2020年6月

(株)七星科学研究所  
営業部

## NCS/NWPC-504,544 絶縁体形状変更

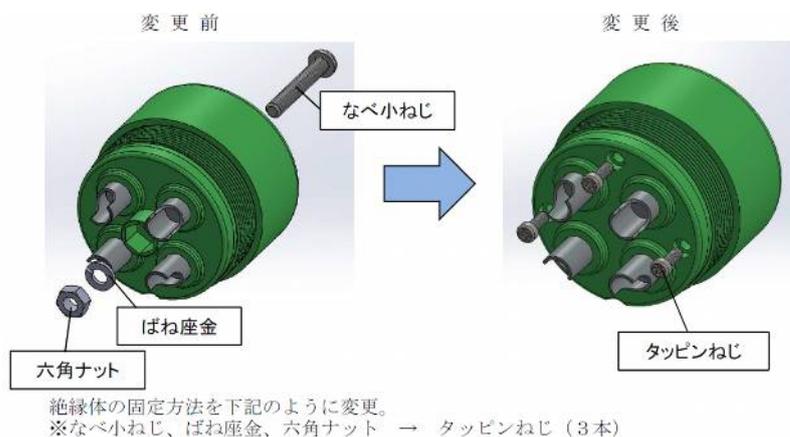
メス接点絶縁体とメス接点押え板の固定方法をなべ子ねじとナット固定からタッピンねじ固定に変更致します。

この変更により絶縁体構造も変更致します。
